2025-01-07 Nr. VP4-8

DĖL PIRKIMO DOKUMENTŲ PAAIŠKINIMO (PATIKSLINIMO)

Mažeikių rajono savivaldybės administracija (toliau – Perkančioji organizacija) vykdo mažos vertės pirkimą – skelbiamą apklausą raštu „*Patalpų, esančių Laisvės g. 8, Mažeikiai (II a. 204 kabinetas-salė ir 201 kabinetas) paprastojo remonto pirkimas*“ (pirkimo Nr. 525094, toliau – Pirkimas).

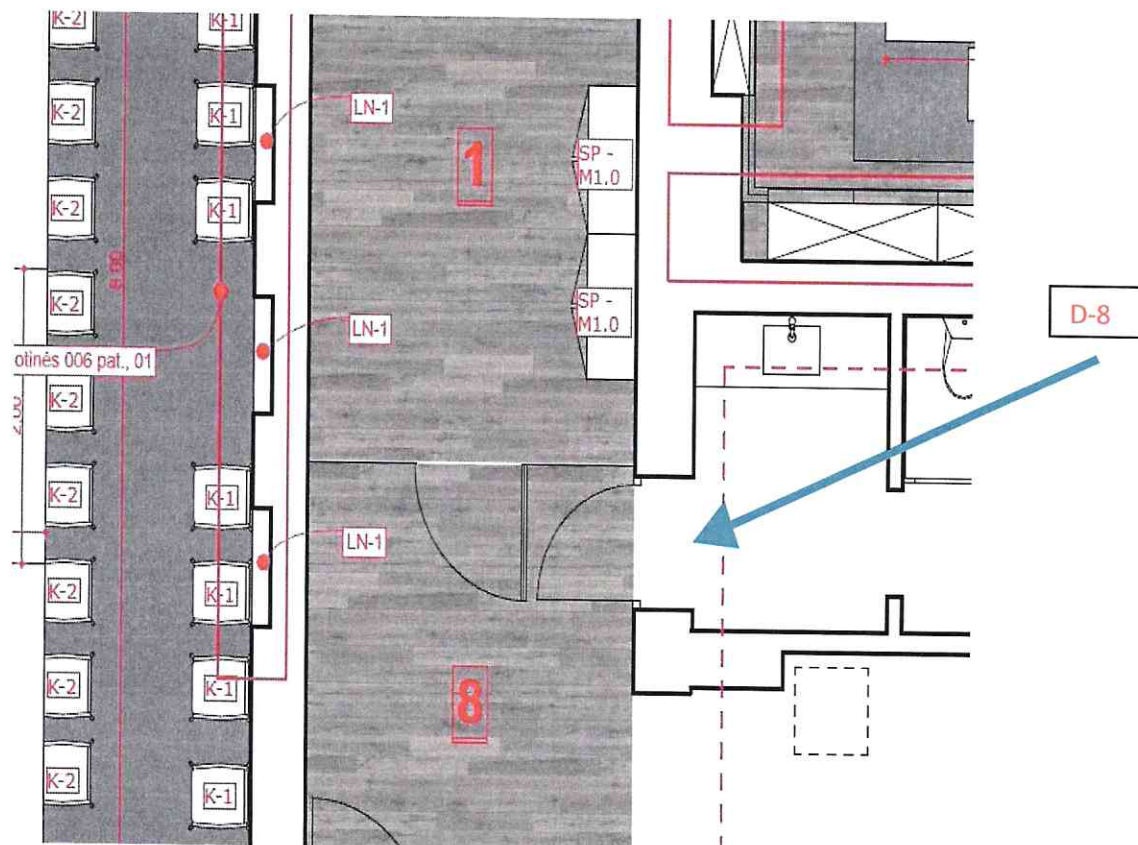
Klausimas Nr. 2: „Durų žiniaraštyje numatyta 9 vnt. naujų durų. Brėžinyje nerandame kur montuojamos durys D-8, 1 vnt.“¹

Atsakymas Nr. 2: Į duris D-8 nukreipta mėlyna rodyklė.

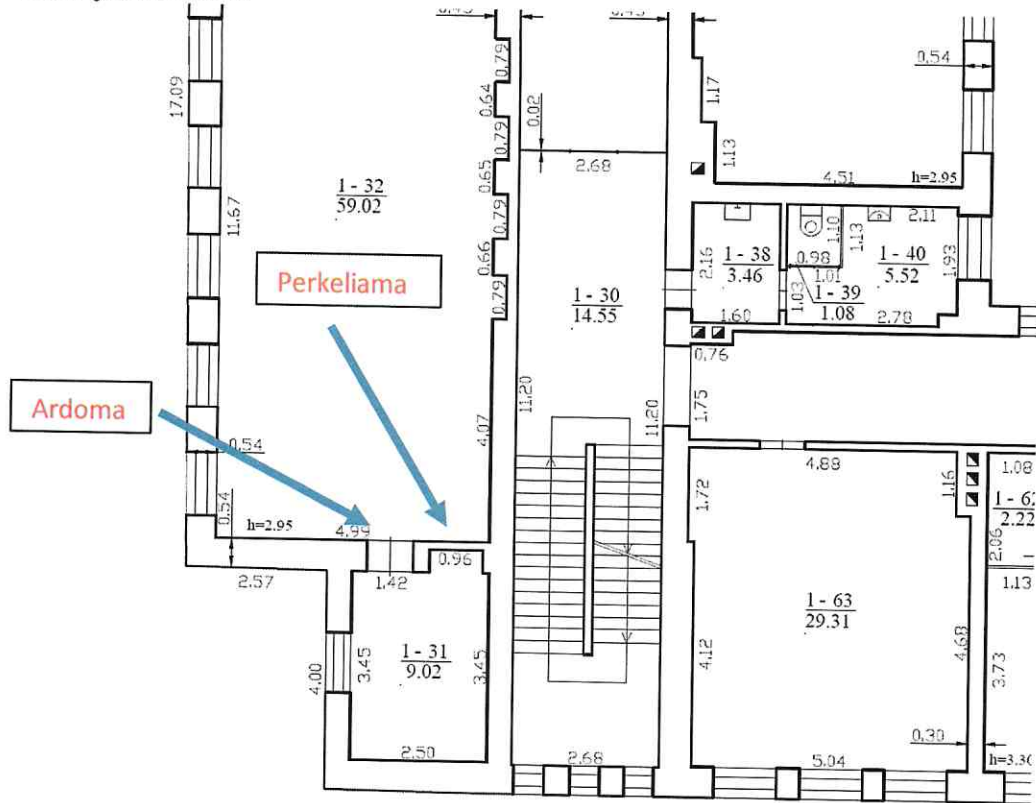
Klausimas Nr. 3: „Kur išmontuojamos durys į sandėliuką ir perkeliamos į nišą? Brėžinyje nėra nurodyta. Prašome patikslinti.“¹

Atsakymas Nr. 3:

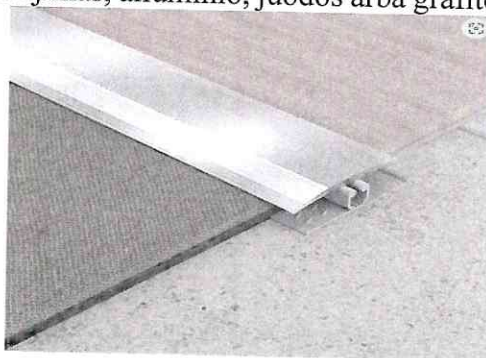
Klausimas Nr. 11: „Sandūroje tarp kilimines dangos ir medinių parketlentių montuojama perėjimo juosta. Prašome patikslinti kokia turi būti juosta ir koks kiekis?“¹

Atsakymas Nr. 11: Kiekis – 18 m, T formos, skirtas kilimui prie medinės grindų dangos, kad būtų užtikrintas sklandus ir vizualiai patrauklus dviejų skirtingų grindų tipų ryšys. Savybės - vienodo grindų lygio perėjimas, aliuminio, juodos arba grafito spalvos. Analogo schema:
